DRŽAVNA STUDIJA LOKACIJE „DIO SEKTORA 56”

NACRT PLANA 2012.

ODGOVORI OBRAĐIVAČA PLANA
NA PRIMJEDBE SA JAVNE RASPRAVE

NARUČILAC: **MINISTARSTVO ODRŽIVOG RAZVOJA I TURIZMA**

Situaciono rešenje parkirališta u profilu spoljnjeg zapadnog lukobrana dato je na skici:

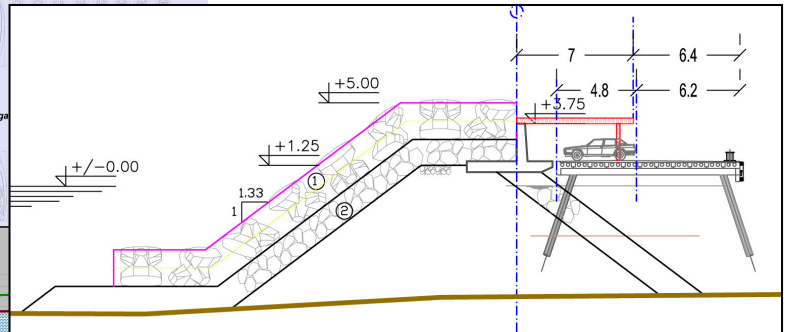
“... Prethodno limitiranje, po našem mišljenju, favorizovalo je i dalo prednost primjedbama AD Barska plovidba gdje su jednokratni korisnici usluga trajektnog prevoza dobili prioritet u odnosu na vlasnike plovila vezanih u akvatorijumu Marine Bar. U poređnim analizama i neposrednim uvidom u način rada, sistem i kvalitet usluga marina u razvijenom području Mediterana, utvrdili smo da je nezamjenjivi dio usluge korisnicima nautičkih usluga u marinama, komunikacijski lak način sa putničkim vozilima do svojih plovila. Isto tako, buduća drumska komunikacija između servisne zone i ulaza/izlaza kod naplatne parking rampe bio bi otežan prilikom dislokacije plovila. Takav sistem je, takođe, bila višegodišnja praksa u AD Marina Bar. U špicu nautičke sezone, po dosadašnjim iskustvima, najmanje 300 korisnika nautičkih usluga, potencijalni su korisnici parking prostora, što im, ukoliko ostane navedeno rješenje, neće biti omogućeno, već će parking prostor biti zauzet vozilima čiji vlasnici nemaju nikakav klijentski odnos sa AD Marina Bar. Po razvojnim i investicionim planovima AD Marina Bar je predviđena za marinu visoke kategorije, što bi joj u postupku kategorizacije, nepostojanje parking prostora, predstavljalo nepremostivi hendikep, a bili bi prekršeni i standardi bezbjednosti plovila i ukupne ekološke zaštite i ne bi se sticao utisak da se radi o nautičkom centru i uobičajenoj tehnologiji pružanja usluga u nautičkom turizmu.“

Kao što je navedeno u odgovoru na prethodnu primedbu (primedba **II-a**), Planom je formirana parcela drumskog saobraćaja (UP 3) i u Predlogu plana biće data preporuka načina korišćenja parkinga na toj parceli, a u skladu sa potrebama marine i putničkog terminala. Predloženim načinom korišćenja parkinga, podmiruje se na dijelu površine UP3 i deo potreba marine za parking površinama.

Takođe, Predlog plana će biti dopunjen predlogom rešenja izgradnje parkirališta na spoljnjem zapadnom lukobranu, čime se obezbeđuje dodatani broj parking mesta, a u skladu sa povećanjem kapaciteta marine planiranim u II fazi realizacije plana:

„U okviru UP 6 planira se parkiralište kapaciteta 80 parking mesta, koje će se izgraditi u II fazi realizacije plana, u profilu spoljnog zapadnog lukobrana.“
